CAAC 适 航 指 令

编号: CAD1999-MULT-01

一. 标题: 修改装有带有顶部安装天线的 SKYWATCH SKY497 设备的飞机的飞行手册

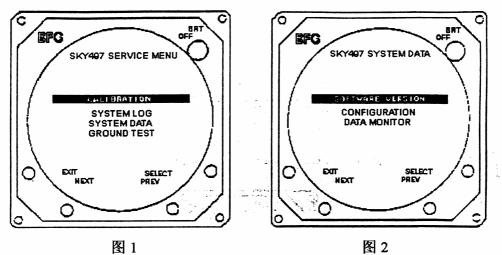
- 1. 如果 SKYWATCH 上装有 WX-1000, 确保 STORMACOPE/CWS 开关在 CWS 位置。
- 2. 在 SKYWATCH 的显示上,通过将左边两个按钮按下进入服务菜单,并打 开系统。按压按钮直到服务菜单被显示。服务菜单见图 1。

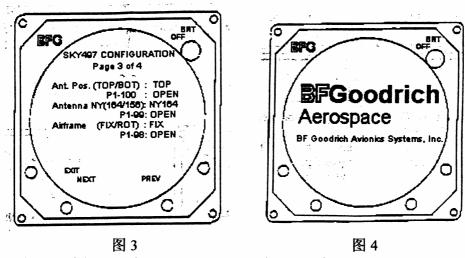
- 3. 高亮显示 SYSTEM DATA (按 NEXT 按钮两次),随后按压 SELECT。 SYSTEM DATA 界面将被显示 (如图 2)。
- 4. 通过按压 NEXT 按钮高亮显示 CONFIGURATION, 随后按压 SELECT。 构型显示共有 4 页。通过按压 NEXT 按钮两次前进到第 3 页(见图 3)。
- 5. 确认天线位置构型为顶部(TOP)安装(如图 3 所示)。
